MUISTUTUS

Muistutus Kivistön katusuunnitelmista Piirustus 56222, 56224, 56225, 56226, 56227

56226E

Kuva 1. Yliajettavalla kiveyksellä voidaan jyrkentää ympyrästä poistuvien autoilijoiden ajolinjoja ilman että linja- ja kuorma-autojen kulku vaikeutuu.

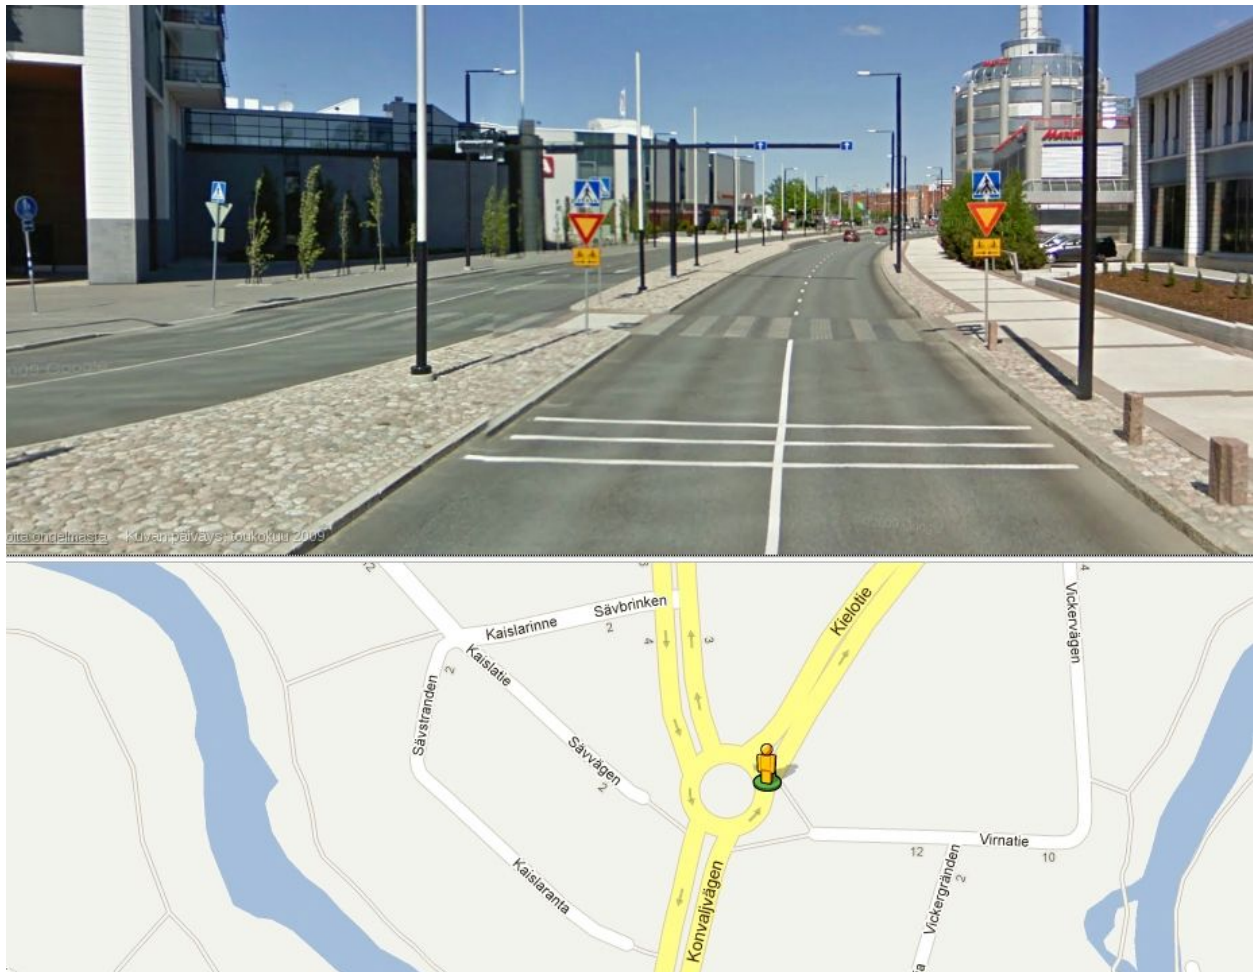
Valtakunnallisessa Liikenneviraston pyöräliikenteen suunnitteluohjeessa puolestaan todetaan: ”Kiertoliittymien suunnittelussa on tärkeää hillitä autoliikenteen nopeuksia kiertoliittymään saavuttaessa, liittymässä ajettaessa ja siitä poistuttaessa. Autoliikenteen ajonopeuksien liittymäalueella tulee kiertoliittymän koosta riippuen olla 20–30 km/h. Kiertoliittymän tulo- ja poistumissuunnan mitoituksen tulee tukea väistämisvelvollisuuksia risteävän pyörätien kohdalla. Kiertoliittymään saapuvalle autoilijalle osoitetaan väistämisvelvollisuus pyöräilijään nähden liikennemerkillä. Kiertoliittymästä poistuvan ajoneuvon kuljettajan tulee lainsäännösten perusteella väistää risteävää pyörätietä käyttävää pyöräilijää. Kiertoliittymän läpiajosäteen tulee olla riittävän pieni kiertoliittymän nopean läpiajon estämiseksi. Kiertoliittymästä poistuvien henkilöautojen ajonopeutta voidaan alentaa kaventamalla poistumislevyettä oikeasta reunasta raskaan liikenteen ajoneuvoille tarkoitettulla yliajettavalla kiveyksellä.” [2] Yliajettavaa kiveystä on havainnollistettu kuvassa 1.

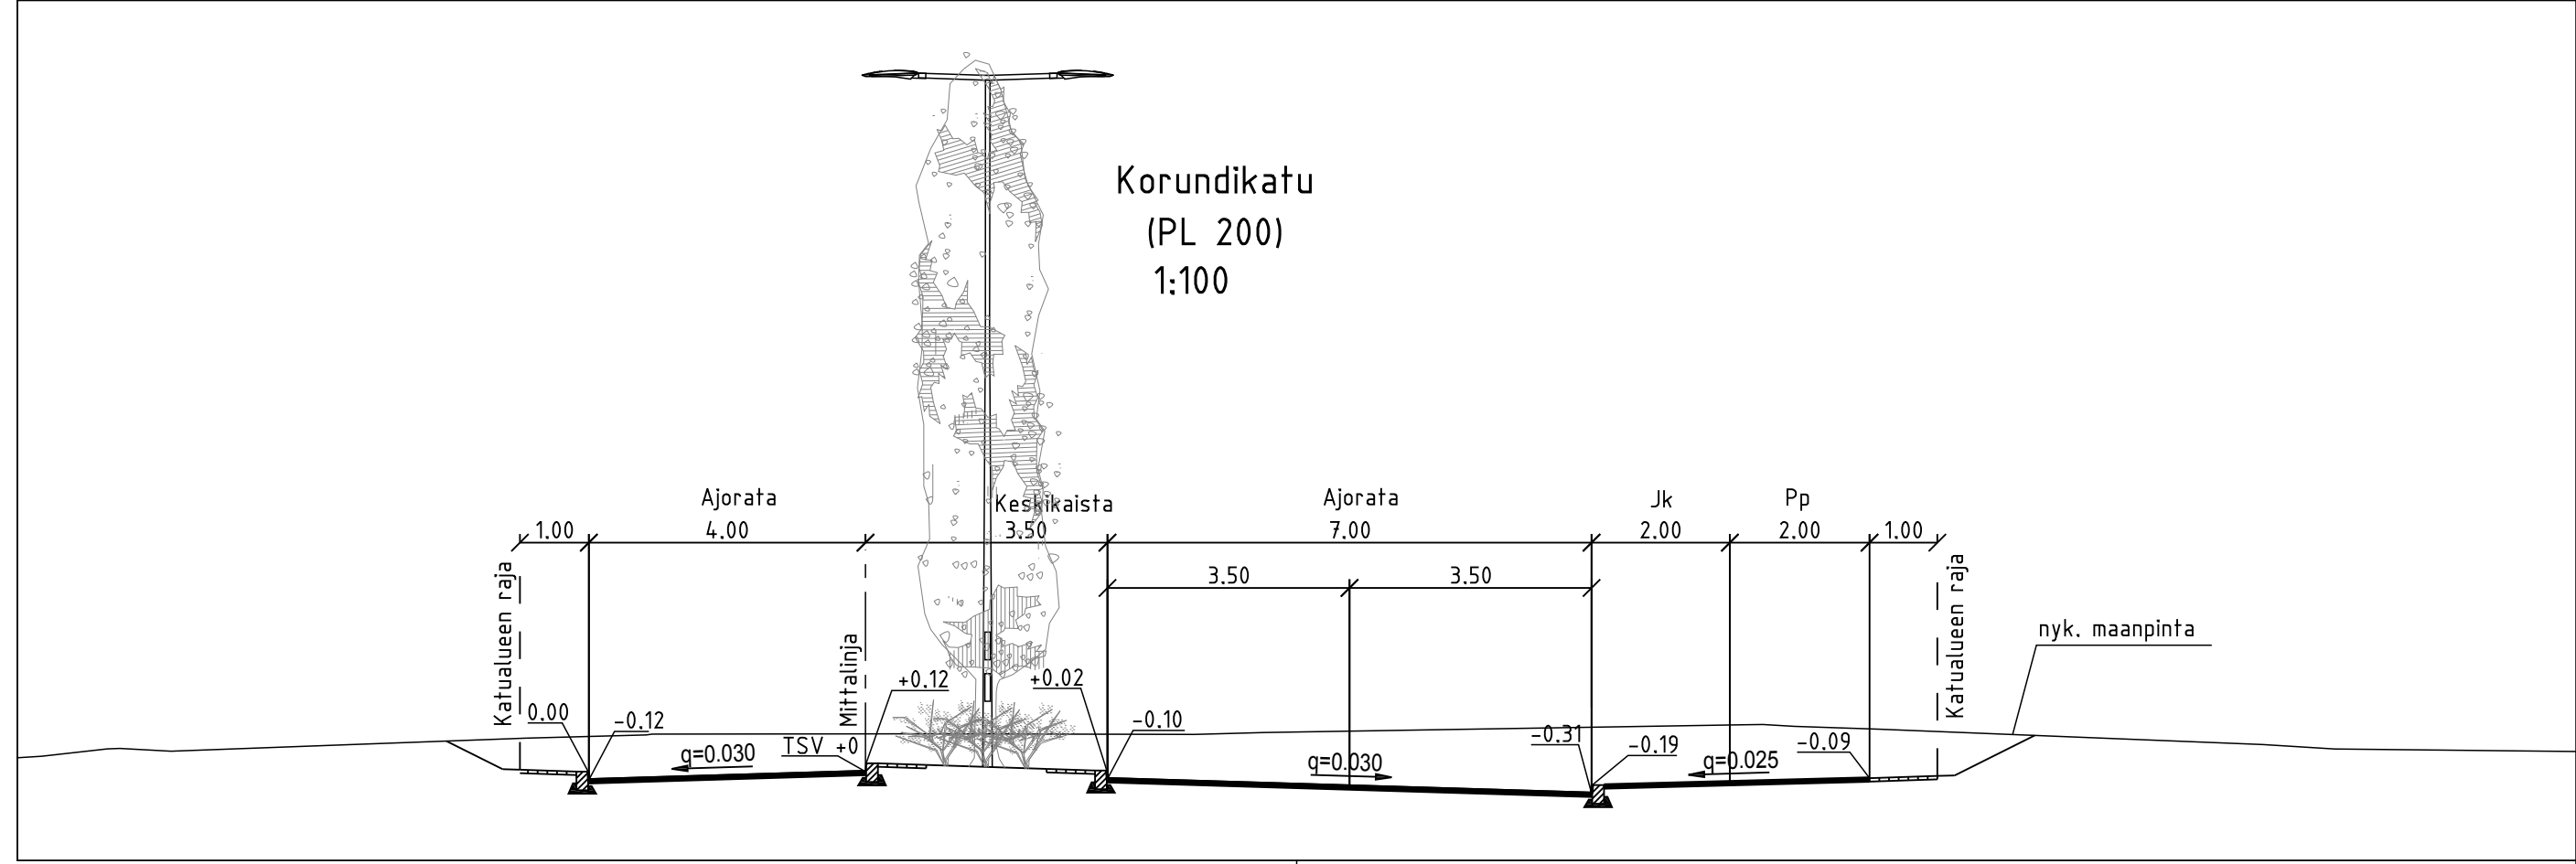
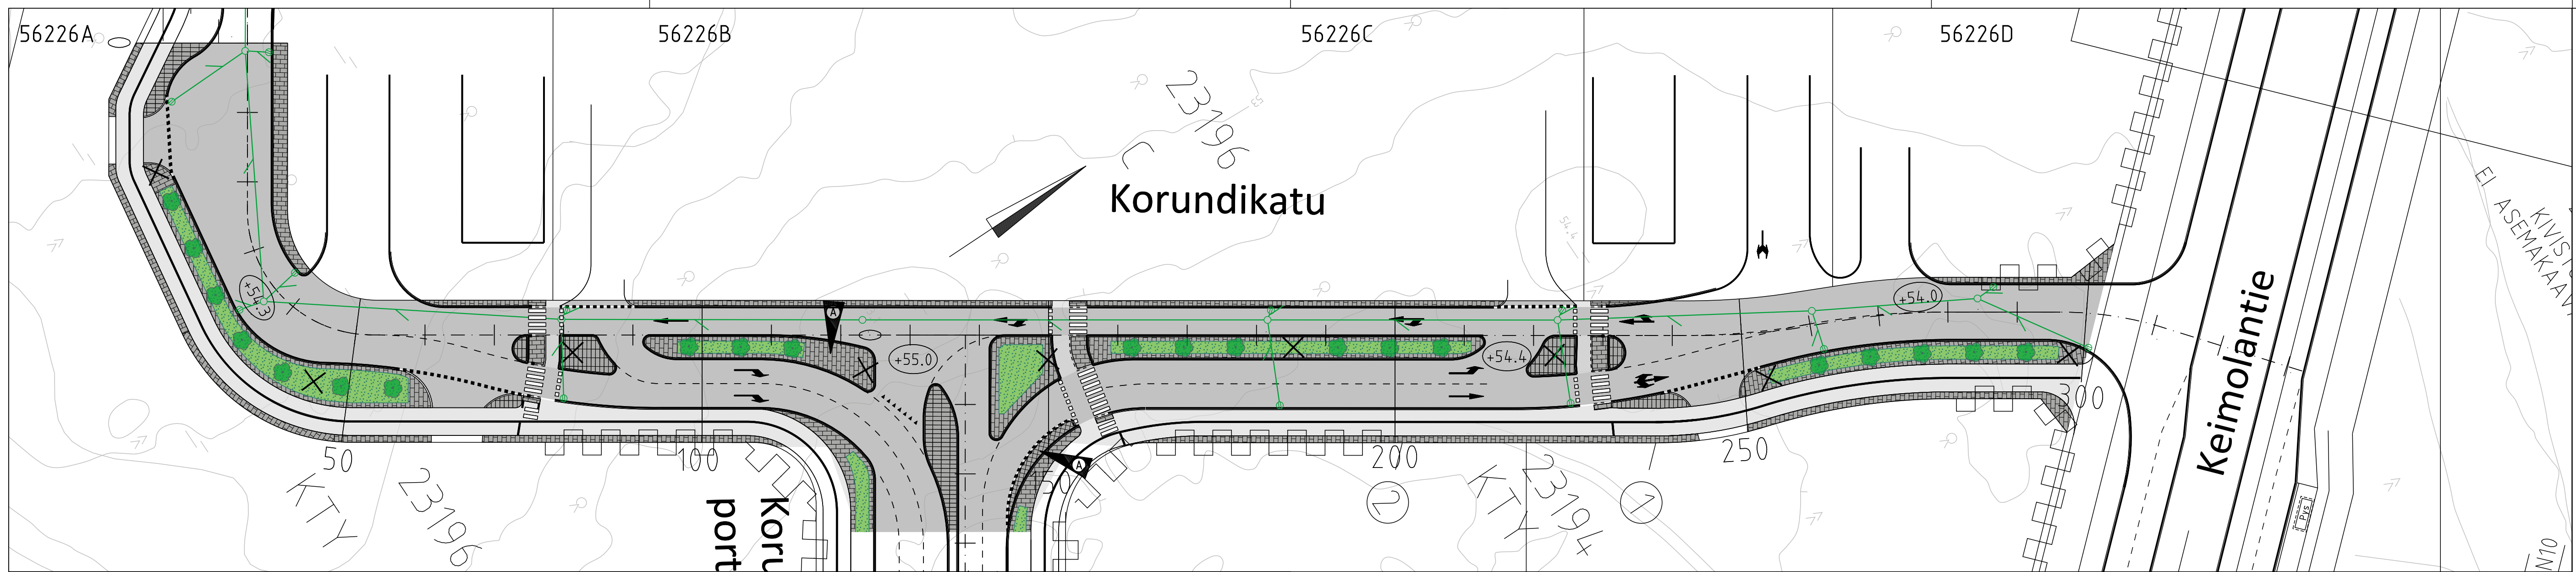
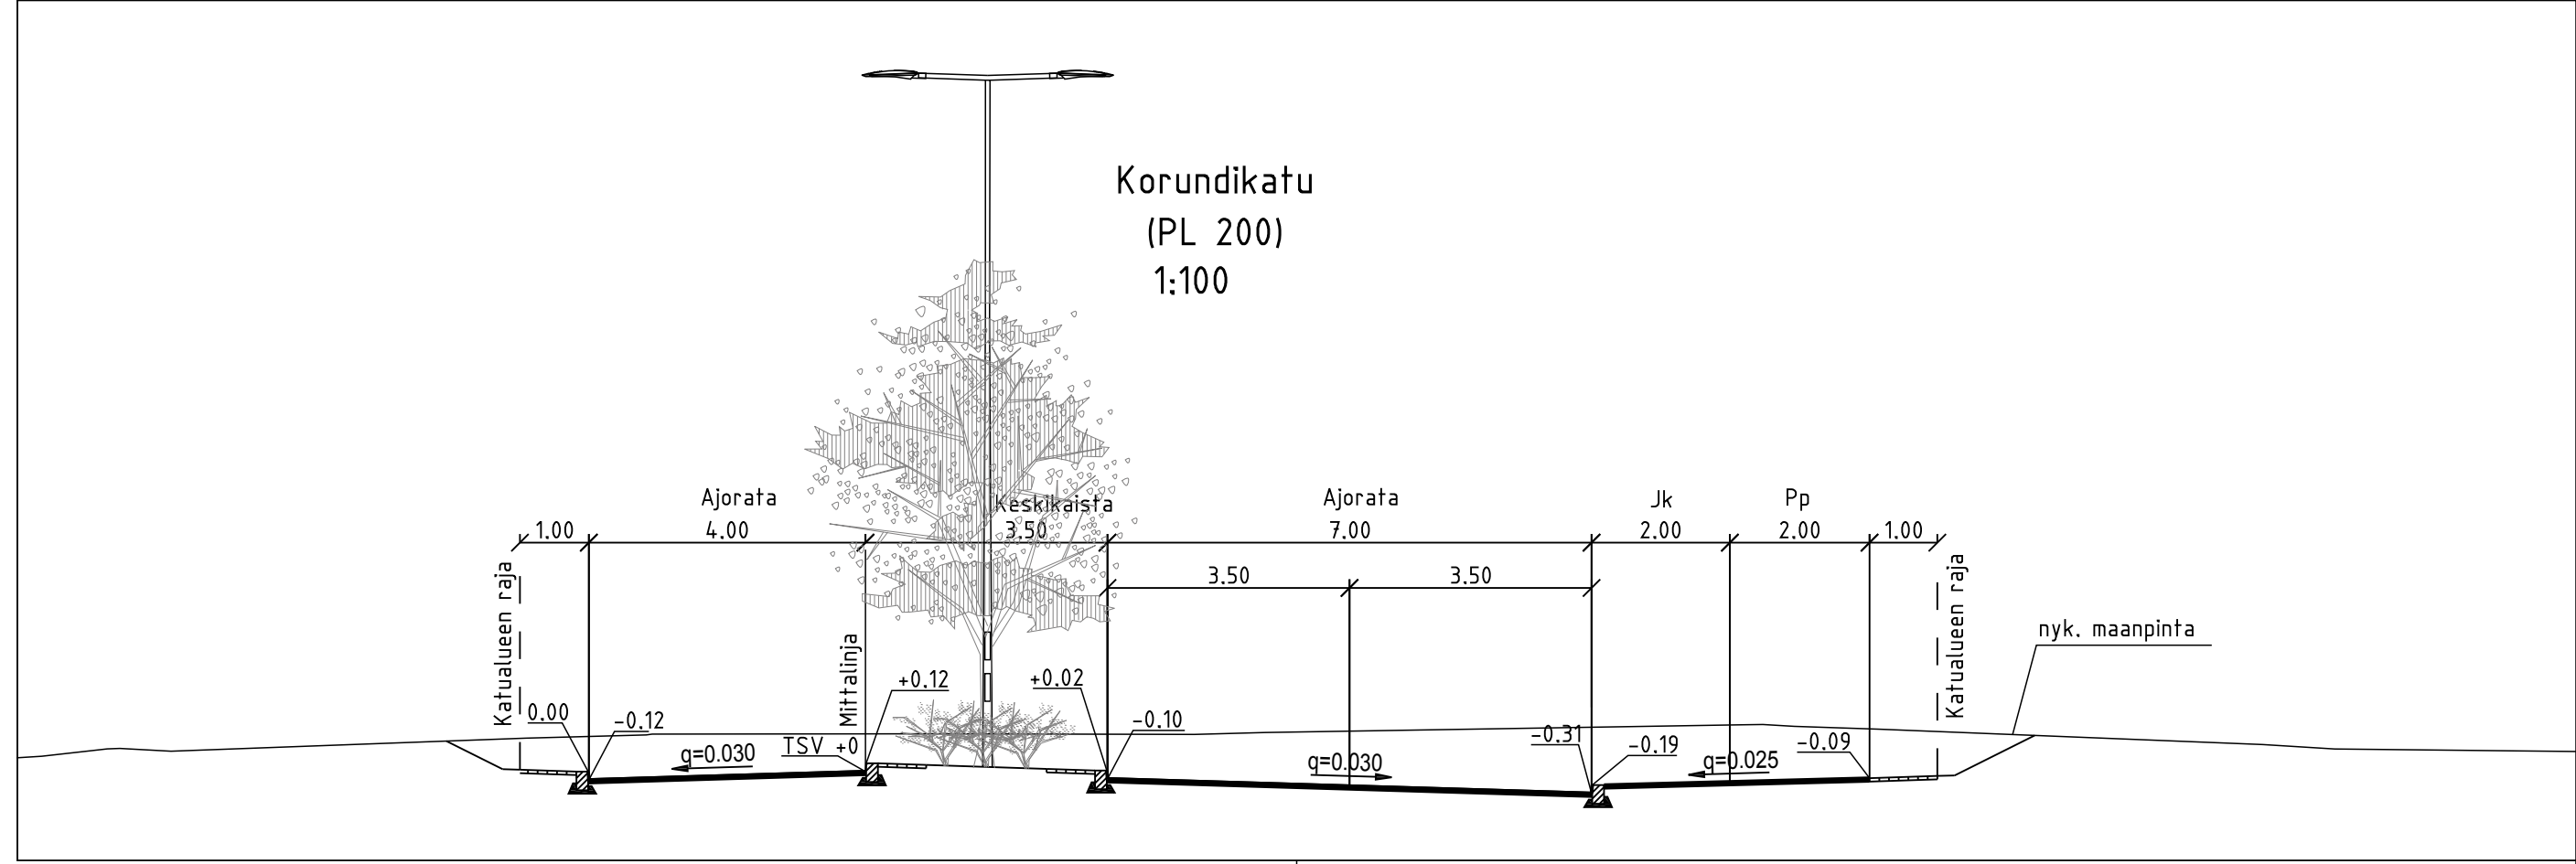
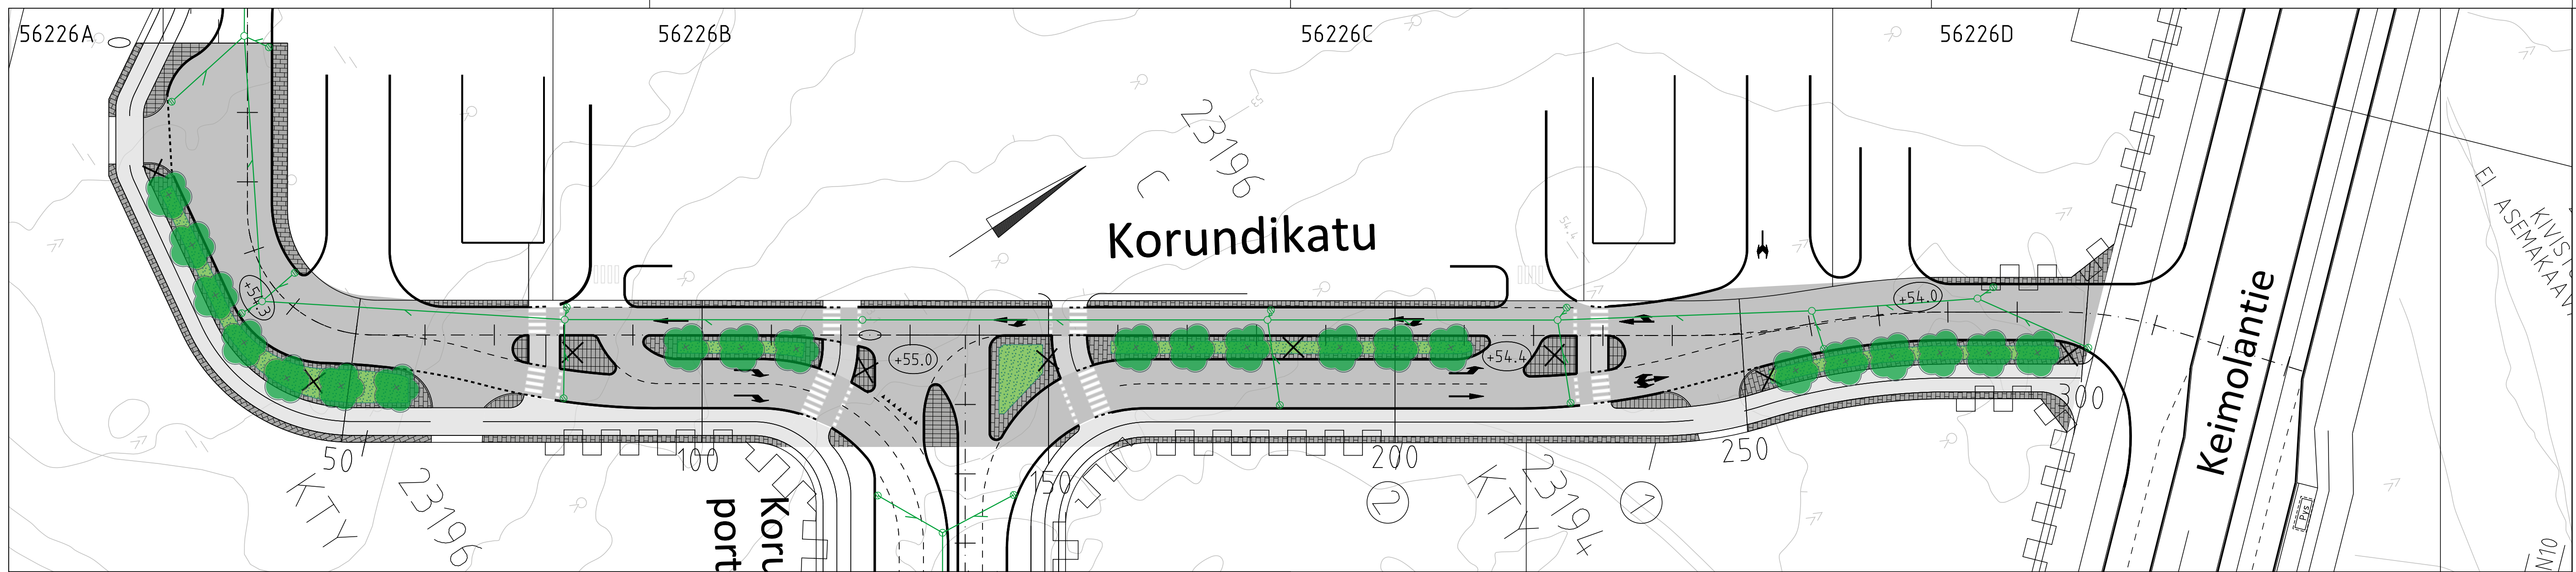
Korundikadun ja Korundiportin risteys on suunnitteluratkaisultaan poikkeuksellinen, mikä aiheuttaa vaikeuksia hahmottaa väistämisvelvollisuuksia.

Liikennesääntöjen mukaan kääntyvän ajoneuvon kuljettaja on väistämisvelvollinen risteävää tietä ylittävään pyöräliikenteeseen nähden. Mainitussa risteyksessä tämä tarkoittaa Korundiportilta Korundikadulle molempiin suuntiin kääntyviä ajoneuvoja. Kuitenkin erityisesti oikealle kääntyminen on toteutettu siten, että käänнос vaikuttaa pelkältä kaarteelta, eikä risteykseltä. Risteävää moottoriajoneuvoliikennettä ei ole ja kaarre on todella loiva, jolloin autoilijan ei juuri tarvitse laskea ajonopeutta. Tällaisessa tilanteessa kääntyvän ajoneuvon kuljettaja ei todennäköisesti miellä olevansa väistämisvelvollinen Korundikatua ylittävään pyöräliikenteeseen nähden.

Tilannetta voidaan parantaa jyrkentämällä kaarresäteitä ja lisäämällä kärkikolmio Korundiportilta tuleville sekä tarvittaessa toteuttamalla pyörätien jatke ja suoja tie korotettuna.

- Korundikadun ja Korundiportin risteysgeometriaa muutetaan siten, että väistämisvelvollisuudet ovat kaikille tienkäyttäjille selkeitä.
- Jalankulun ja pyöräilyn erottelu toteutetaan siten, että jalankulkijoiden harhautuminen pyörätielle estyy ja reunakivi voidaan poistaa pyörätien jatkeiden kohdalta. Riittävän laadukkaita erotuskeinoja ovat esimerkiksi erotuskaista, tasoero tai riittävän leveä kiviraita.

A Suojatie poistettu, liittymään lisätty yliajettava kiveys		Hyv. 11.12.2015 WSP/M. Lindroos	
VANTAAN KAUPUNKI KUNTATEKNIIKAN KESKUS		Hyv.	
		Tark.	
		Suunn.	
23 KIVISTÖ KORUNDIKATU		Mittakaava 1:500 1:100	Koord.järj. ETRS-GK25 Korkeusjärj. N2000
ASEMAPIIRUSTUS TYYPPIPOIKKILEIKKAUS		Liitt.piiir.n:o	
209	KATUSUUNNITELMAT	Hyv.	Hyv.
		Piir. n:o 56226	
GEOTEK-NIIKKA	Tark.	WSP Finland Oy	10.9.2015 Tark. M. ERIKSSON 10.9.2015 Suunn. M. LINDROOS
